改善箇所説明図

クラッチリリース
シリンダー

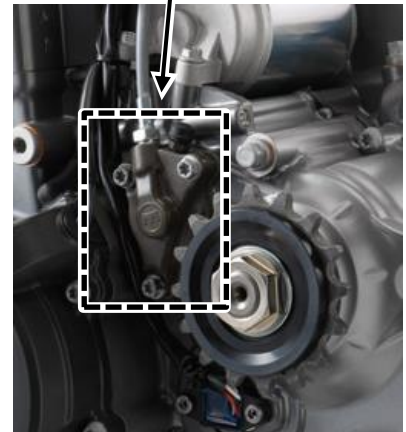
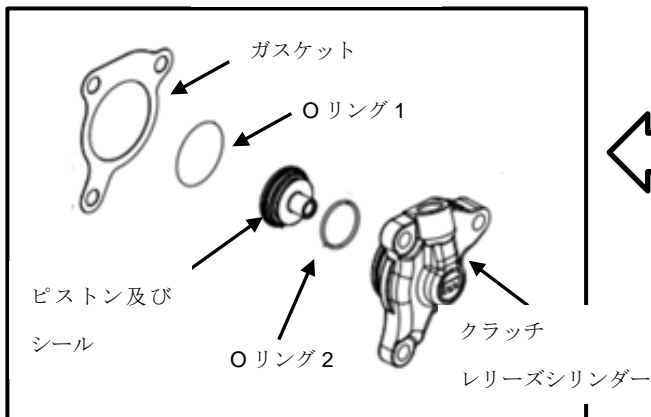
動力伝達装置において、製造時におけるクラッチリリースシリンダー内部ピストンの組み付けが不適切なため、当該シール部からクラッチ液が漏れることがある。そのためクラッチ液の漏れにより、クラッチ操作システム内の油圧が低下し、最悪の場合、クラッチ操作が行えず走行不能となるおそれがある。

全車両クラッチリリースシリンダーを点検し、不具合品を装着している車両は当該シリンダーを対策品と交換する。また、必要に応じてエンジンオイル、オイルフィルターの交換も実施する。
